Datum předložení změny:		ZL č. 026
Zhotovitel:	Zlínstav a.s.	
Objednatel:	Vysoká škola chemicko-technologická v Praze	
Projektant:	SPS projekt, spol. s r.o.	
TDS:	Gleeds Česká republika a.s.

Projekt zakázkové číslo:	513/18
Stavba:	VŠCHT Praha – Rekonstrukce prostor uvolněných z pronájmu (etapa I) v budově B ul. Zikova – kancelářská část
Objekt:

Název změny:	Vybavení soc. zařízení
---------------------	------------------------

SVISLÝ (REZ)
 DETAIL VOSAŽENÍ ZRCADLA
 V UMÝVÁRNÁCH NA TOILETĚ
 2021-03-16 - THER

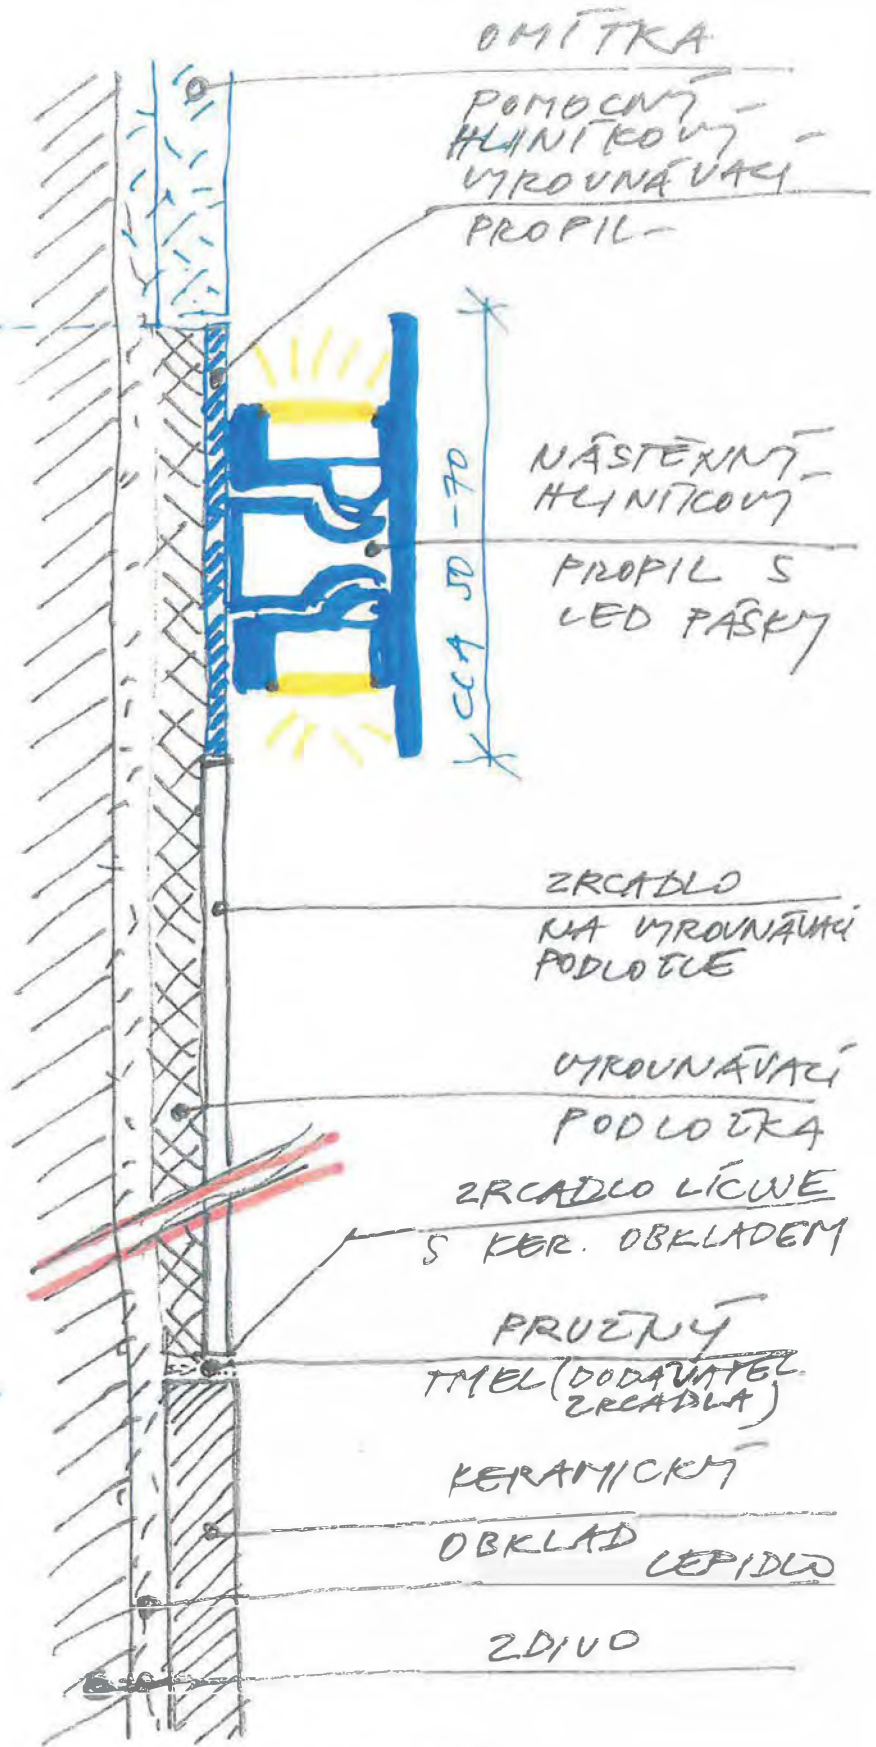
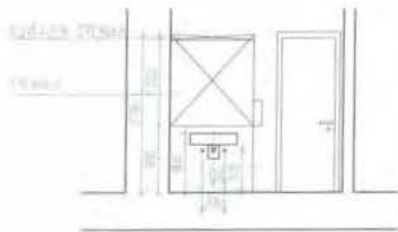
Nové řešení:
 a) Dle požadavku VŠCHT budou namontovány osušiče rukou.
 b) Nové řešení u jednotlivých sociálních zařízení je namontování zrcadel.
 c) Na základě požadavku VŠCHT bylo rozhodnuto provedení a namontování sociálního vybavení (např.: koše, zásobníky na mýdlo, zásobník na ručník, ...).

č. pol	druh vybavení	ks	popis			j.c.	Celkem
13.	ZRCADLO zapuštěné do obkladu s vyrovnávací podložkou	20	hrany zrcadel - zabroušené bez fazety, tl. zrcadel 5- 6mm . Výška zrcadla vždy 850mm, šířka zrcadla na celou šířku místnosti- nutno zaměřit po provedení obkladu na místě	celková plocha zrcadel cca 22m2		2 863,59	57 271,80
CELKOVÁ CENA D+M							57 271,80
